整理番号	S9048	サービスキャンペーン開始日	平成29年2月8日
不具合の内容	<p>①エンジンの制御プログラムにおいて、エンジン回転数が4500回転以上の失火検知の検出精度が低いため、失火が起きてもエンジン警告灯が点灯しない。また、速度リミッターが働くため、サーキット走行において300km/hを超えることができない。</p> <p>②エンジンの制御プログラムにおいて、エンジン回転数が5000回転から6300回転の間でシフトアップ時の噴射制御及び点火制御が不適切なため、一時的に混合気が濃くなり、エンジンが失火し、エンジン警告灯が点滅するおそれがある。</p> <p>③自動トランク開閉機能によりトランクを閉める時に、障害物検知機能の感度が不適切な為、トランクヒンジの負荷に反応し、トランクリッドの作動が止まることがある。</p> <p>④エンジンカバーの一部メッシュ部分に誤った材質が使用されているものがあり、早期段階で腐食が発生することがある。</p> <p>⑤ボンネットの通気ダクトにおいて、スペーサー及び取付けボルトにワッシャーが取り付けられていないものがあり、取付けボルトの先端がダクトに接触しダクトが変形することがある。</p>		
改善の内容	<p>①エンジンおよびトランスミッションの制御プログラムの書き換えを行う。</p> <p>②エンジンの制御プログラムの書き換えを行う。</p> <p>③トランクリッド制御装置のプログラムを適切なものに書き換える。</p> <p>④エンジンカバーの一部メッシュ部分を点検し、誤った材質のエンジンカバーが使用されている場合は、対策品と交換する。</p> <p>⑤ボンネット通気ダクトのスペーサーおよび取付けボルトのワッシャーの取り付け状態を点検し、取り付けられていない場合は指定されたスペーサーとワッシャーを取り付ける。</p>		
自動車使用者等に周知させるための処置	ダイレクトメール、電話、訪問により通知する。

①改善箇所説明図

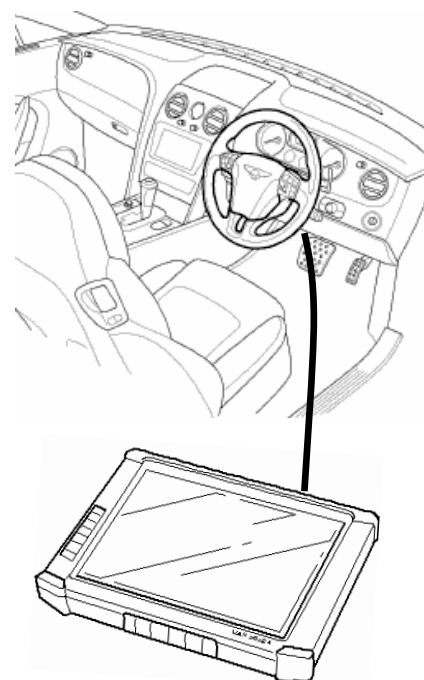
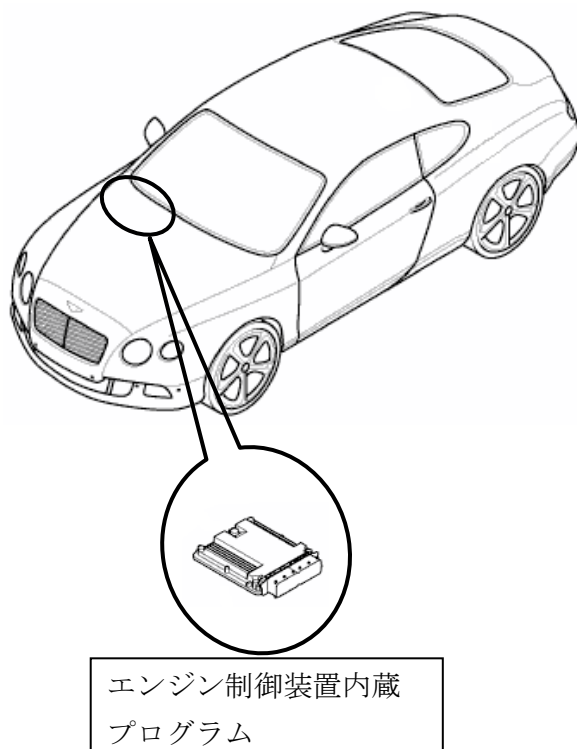
エンジンの制御プログラムにおいて、エンジン回転数が4500回転以上での失火検知の検出精度が低いため、失火が起きてもエンジン警告灯が点灯しない。また、速度リミッターが働くため、サーキット走行において300 km/hを超えることができない。

エンジンおよびトランスミッションの制御プログラムの書き換えを行う。

トランク左側のヒューズボックスに青色のペイントを塗布する。

②改善箇所説明図

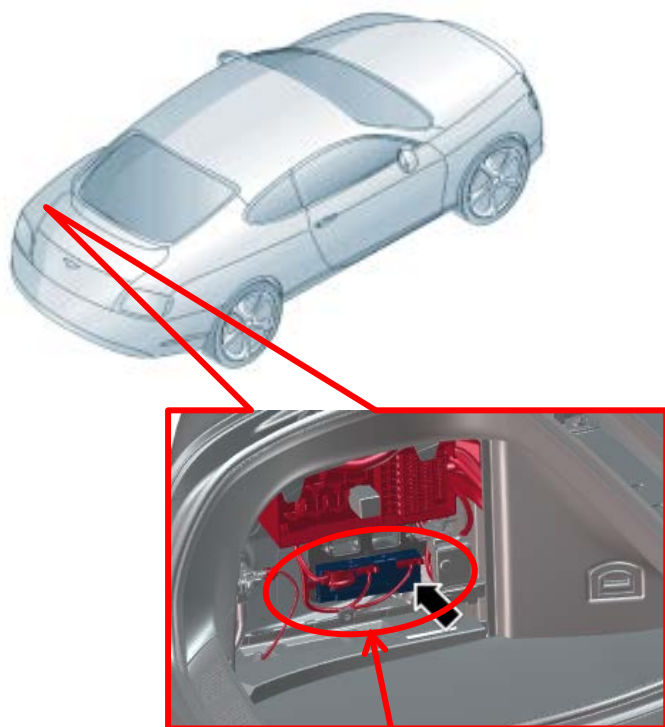
エンジンの制御プログラムにおいて、エンジン回転数が5000回転から6300回転の間でシフトアップ時の噴射制御及び点火制御が不適切なため、一時的に混合気が濃くなり、エンジンが失火し、エンジン警告灯が点滅するおそれがある。

上図のように故障診断機を接続して、
内蔵プログラムを書き換える。

エンジンの制御プログラムの書き換えを行う。

トランク左側のヒューズボックスに黄色のペイントを塗布する。

③改善箇所説明図

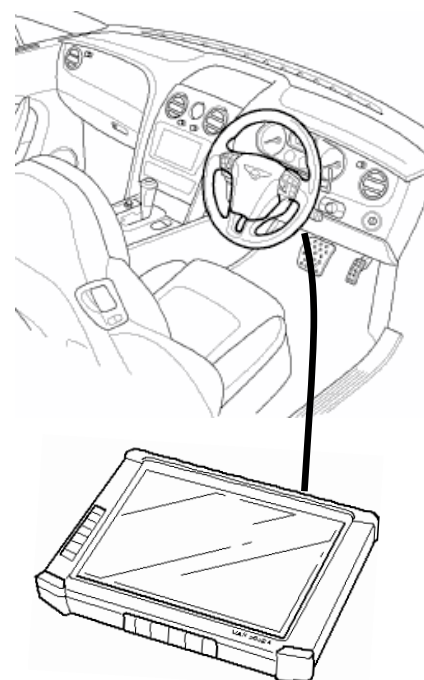
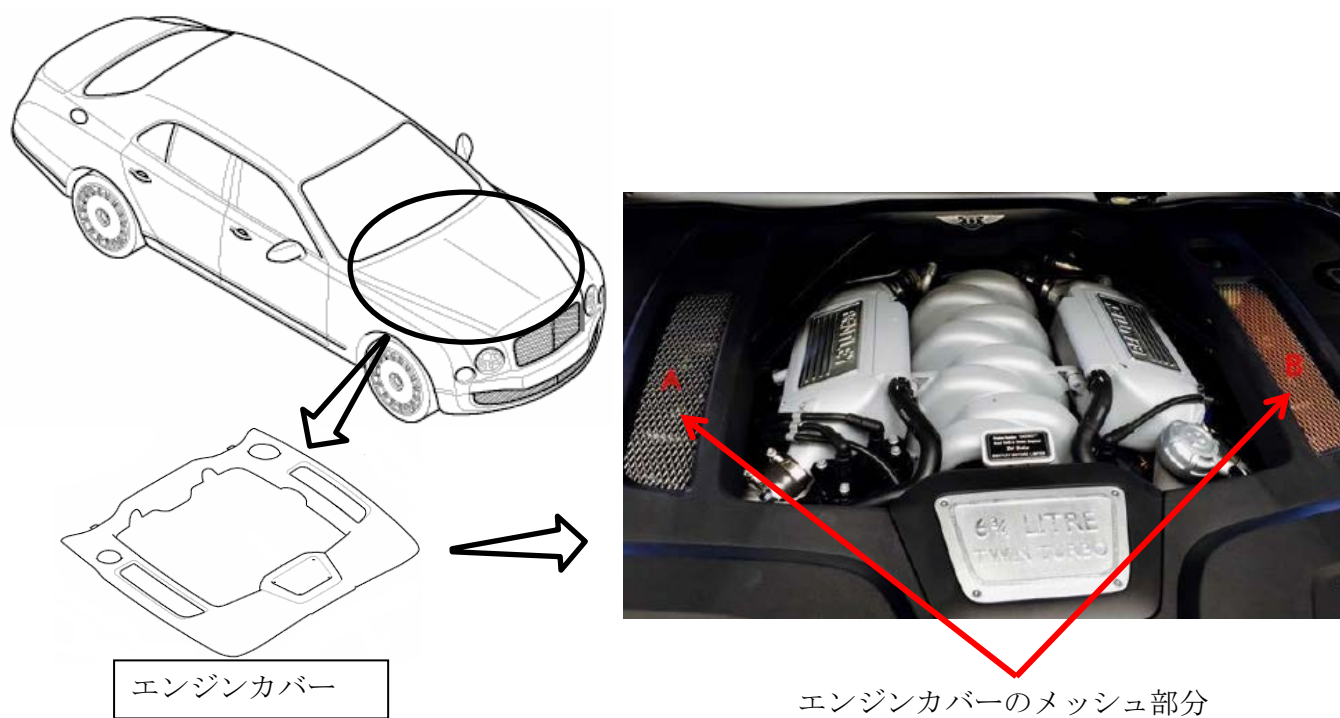
自動トランク開閉機能によりトランクを閉める時に、障害物検知機能の感度が不適切な為、トランクヒンジの負荷に反応し、トランクリッドの作動が止まることがある。

上図のように故障診断機を接続して、内蔵プログラムを書き換える。

トランクリッド制御装置のプログラムを適切なもの書き換える。

トランク左側のヒューズボックスに黄色のペイントを塗布する。

④改善箇所説明図

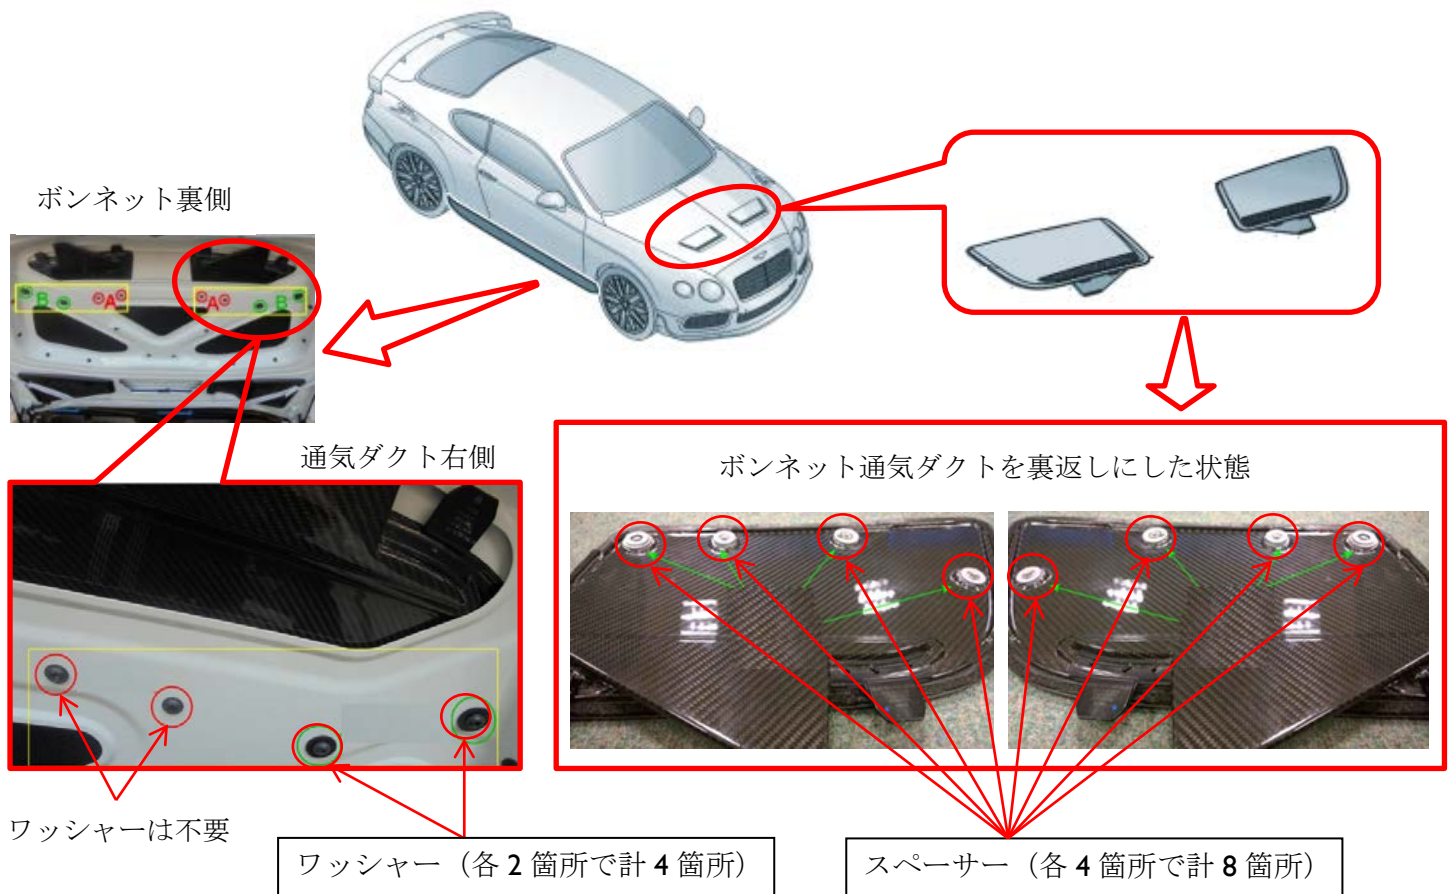
エンジンカバーの一部メッシュ部分に誤った材質が使用されているものがあり、早期段階で腐食が発生することがある。

エンジンカバーの一部メッシュ部分を点検し、誤った材質のエンジンカバーが使用されている場合は、対策品と交換する。

エンジンカバー裏側に青色のペイントを塗布する。
